Vorlagennummer: BV/24/165
 Vorlageart: Beschlussvorlage
 Öffentlichkeitsstatus: öffentlich

Beschlussvorlage über das gemeindliche Einvernehmen zum Bauantrag: „Haus Königseck – Neubau Haus II: Empfang, Speisesaal, Küche u. Gruppenräume, Gästezimmer, Appartements – Putbuser Straße 6“

hier: Antrag auf Befreiung nach § 31 Abs. 2 BauGB von den Festsetzungen des Bebauungsplanes Nr. 1 „Zentrum“ der Gemeinde Ostseebad Binz (Baufeld) sowie Antrag auf Abweichung nach § 67 Abs. 2 LBauO M-V entsprechend des § 4 Abs. 2 b (Vorbauten) sowie entsprechend des § 7 Abs. 1 c (Dachabschluss) der Gestaltungssatzung der Gemeinde Ostseebad Binz

Ausschnitt Grundriss 1. OG

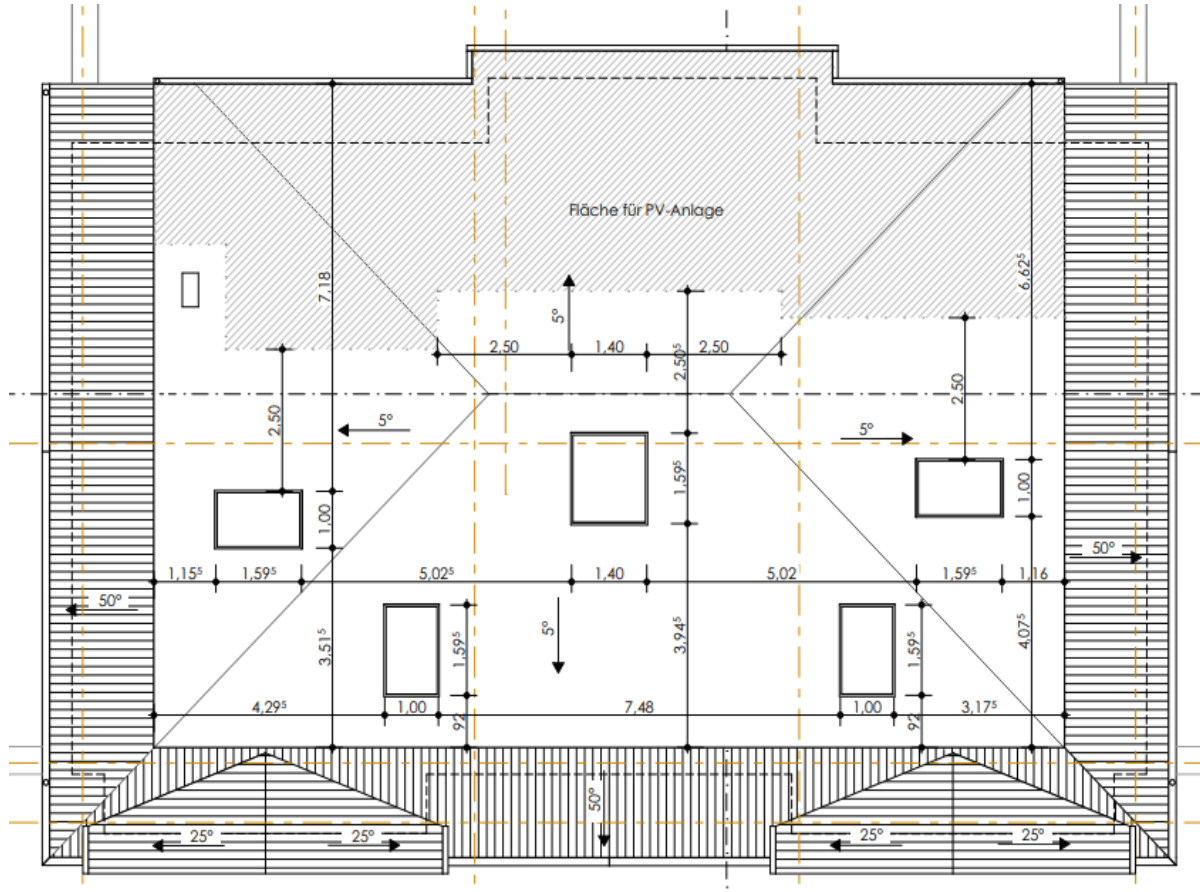
2. Abweichung von der Gestaltungssatzung (Vorbauten)

„Zwischen zwei Seitenresaliten sind die Balkone im 1.OG und um 2.OG eingespannt.“

Beurteilung der Verwaltung zu 2.

Das Vorhaben hält die Tatbestandsvoraussetzungen für die Erteilung der Abweichung entsprechend des § 4 Abs. 2 Buchstabe b ein. Die Balkone sollten eingespannt und vor die Fassade gestellt (aufgeständert) werden.

Die Verwaltung empfiehlt daher, dem Antrag auf Abweichung zuzustimmen.

Ausschnitt Dachaufsicht

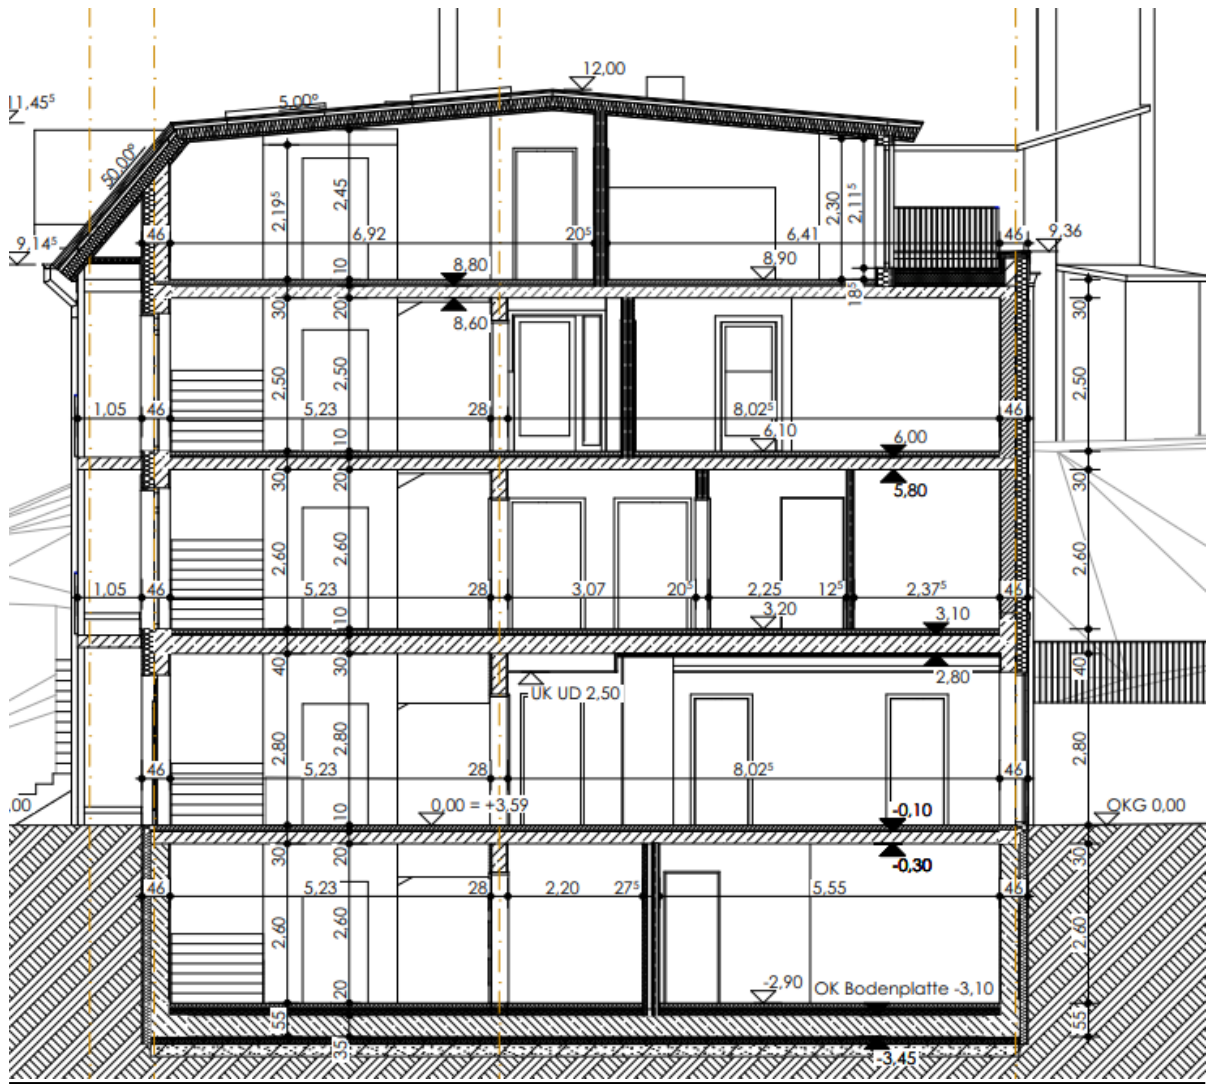
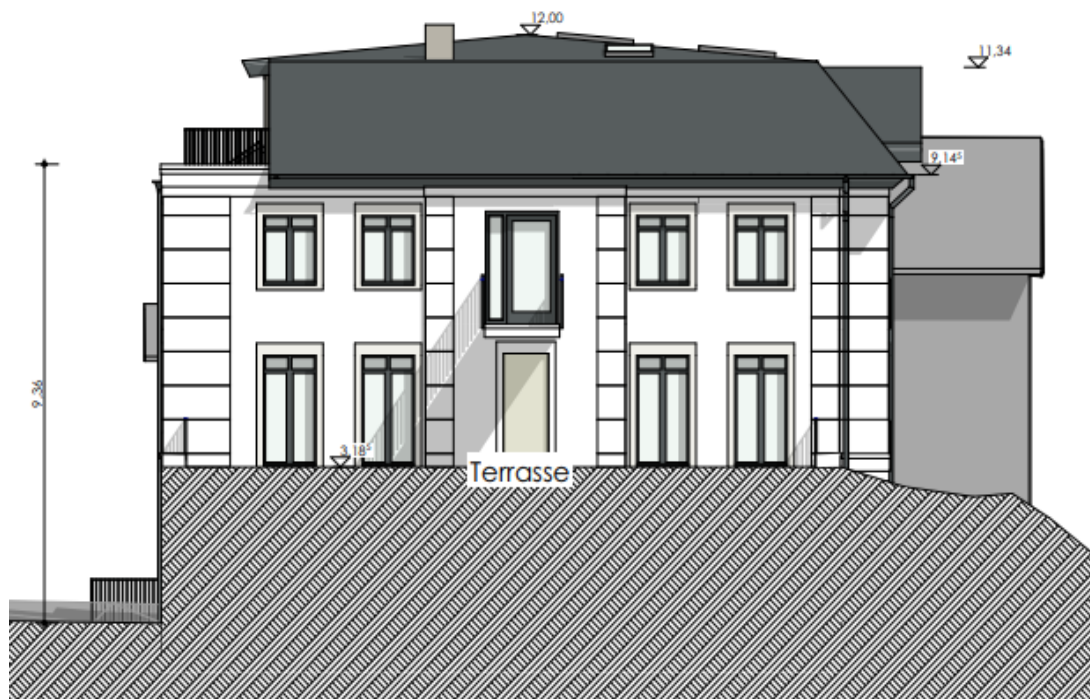
3. Abweichung von der Gestaltungssatzung (Dachabschluss)

„Das obere Segment des Mansardendachs ist aufgrund der funktionalen Notwendigkeit als Flachdach geplant. Dadurch wird sowie Nutzung des DG gewährleistet, als auch die Anforderung des B-Plans eingehalten.“

Beurteilung der Verwaltung zu 3.

Das Vorhaben hält die Tatbestandsvoraussetzungen für die Erteilung der Abweichung entsprechend des § 7 Abs. 1 Buchstabe c ein. Das obere Segment soll als Flachdach ausgeführt werden, um die Nutzbarkeit des Dachgeschosses gewährleisten zu können. Alle weiteren Anforderungen (Dachneigung etc.) werden durch den geplanten Dachabschluss eingehalten.

Die Verwaltung empfiehlt daher, dem Antrag auf Abweichung zuzustimmen.
